Analiza zapisów programu

**Zwiększenie retencji i odbudowa
zasobów wodnych terenów
pogórnicznych na obszarze
Wielkopolski wschodniej**

**w kontekście zapisów
dotyczących oddziaływań
na środowisko**

CZERWIEC 2024

Rysunek 1: Zakres raportu OOS obejmuje tylko ujęcie z Warty oraz dopływ do Warcicy bez samej Warcicy (na tle obszaru górniczego – zakres oddziaływania odkrywki Drzewce)

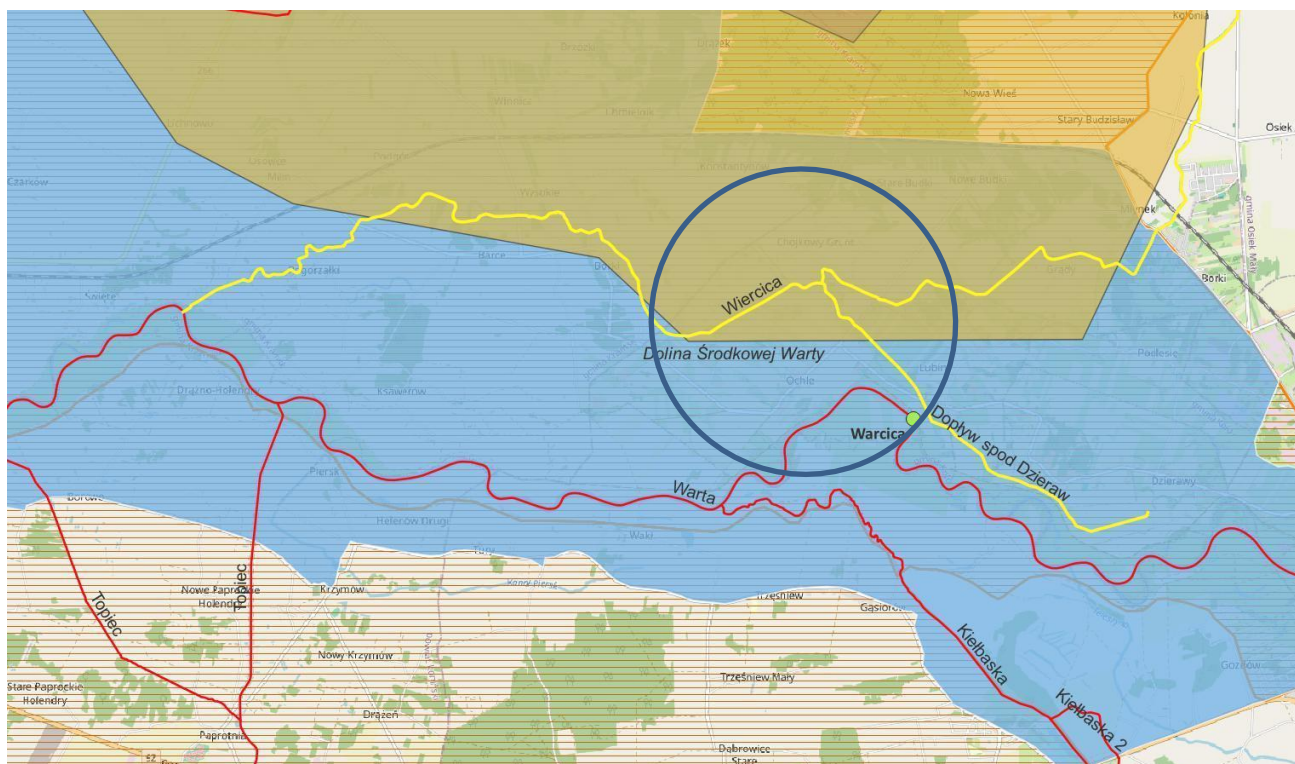
Raport w ocenie odnosi się tylko do fragmentu prac regulacyjnych i fragmentu rzeki Warty, a nie do Warcicy, która ma być odbiorcą wody z Warty;

Rysunek 2: Mapa z zasięgiem działań ochronnych wg PZO, czerwona strzałka wskazuje położenie planowanego ujęcia wody

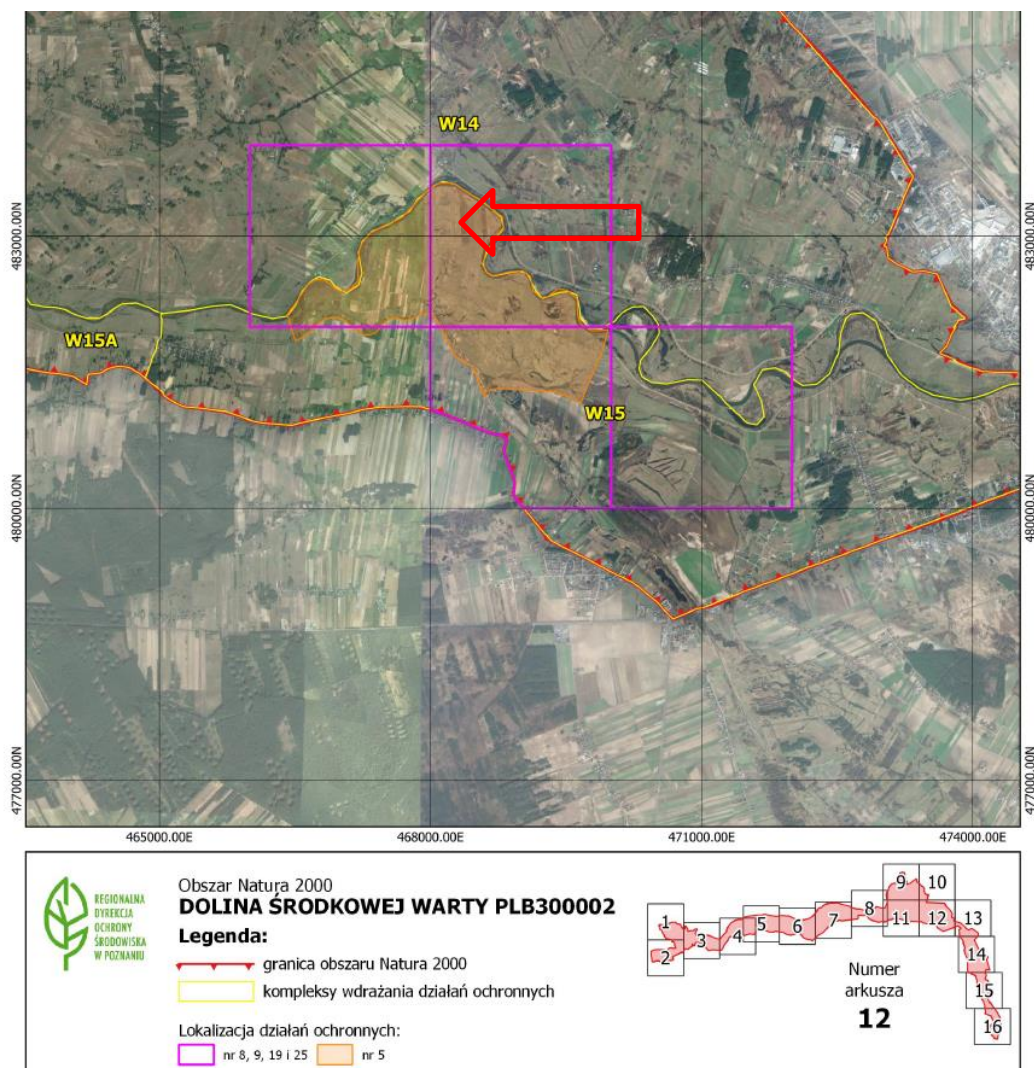
W zakresie badania oceny oddziaływania na obszar Natura 2000 „Dolina Środkowej Warty” w granicach którego przedsięwzięcie jest położone, wymieniono zagrożenia z planu zadań ochronnych, ale „zapomniano” o najważniejszym:

J02.06.07 Pobór wód powierzchniowych przez kamieniołomy / kopalnie odkrywkowe
Dalsze pogorszenie poziomu uwilgotnienia siedlisk w dolinie Warty, w wyniku zmiany
reżimu wód zbiornika Jeziorsko, w kontekście planowanego rozrządu wody w celu
rekultywacji wodnych wyrobisk pokopalnianych węgla brunatnego
(J02.06.07)

Nie odniesiono się do zadań ochronnych obszaru, a wśród nich znajduje się konieczność przeprowadzenia działań ochronnych (ochrona czynna i monitoring gatunków) dokładnie na przeciwległym brzegu Warty w miejscu, gdzie planowana jest budowa ujęcia wody – przedsięwzięcie przez prace budowlane i pobór wody może znacząco negatywnie oddziaływać na ten teren:

Rysunek 7: Istniejące budowle piętrzące ujęte w Zał. 13 IIaPGW dla Odry – kolor zielony to obecnie raczej drożne, kolor czerwony – konieczna przebudowa.

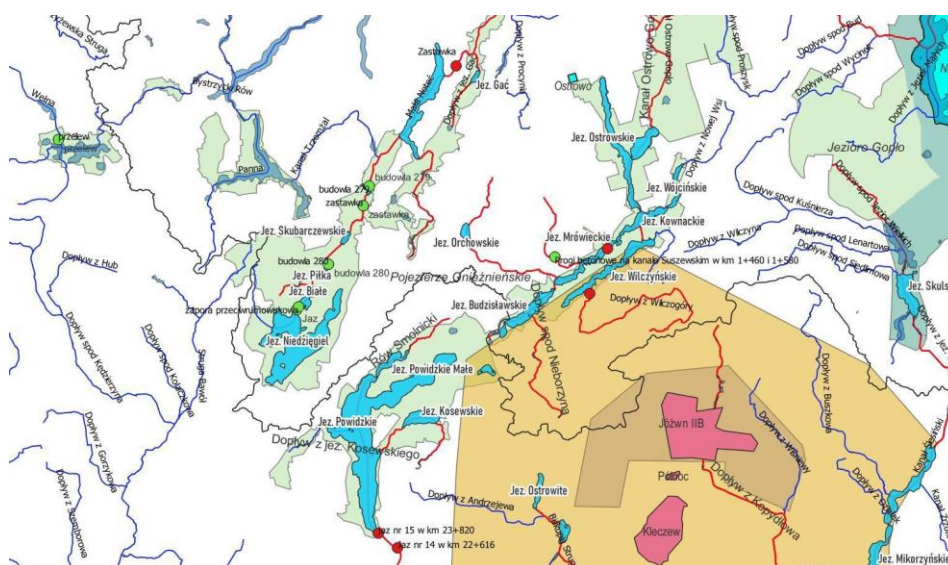
Z II aktualizacji Planu gospodarowania wodami dla dorzecza Odry (IIaPGW) wynika konieczność likwidacji presji antropogenicznych na hydromorfologię rzecznych jednolitych części wód powierzchniowych, także tych ujętych w Programie wodnym, za pomocą tzw. działań ochronnych. Jednym z podstawowych elementów tych działań jest przywrócenie drożności dla organizmów wodnych poprzez likwidację bądź przebudowę „niedrożnych” budowli piętrzących. Takie konkretne działania zawiera zał. 13 Zestaw działań JCWP RW – tabela – wykaz działań dla budowli.

Poniżej przedstawiam budowle, które zostały ujęte w ww. załączniku jako wymagające kontroli drożności, ale raczej uznane za drożne dla organizmów (kolor zielony punktów – lokalizacji budowli) oraz tych wymagających przebudowy, tak aby były drożne (kolor czerwony). Wśród nich znajdują się takie, które pokrywają się z zadaniami Programu wodnego, jednak dotychczas znane zapisy Programu nie skupiają się w przypadku istniejących budowli na takiej przebudowie, aby zapewnić drożność dla organizmów wodnych. Wręcz przeciwnie, przynajmniej w części przypadków dla Jezior Powidzkich zakłada się choćby tymczasowe podpiętrzanie wody z brakiem możliwości migracji.
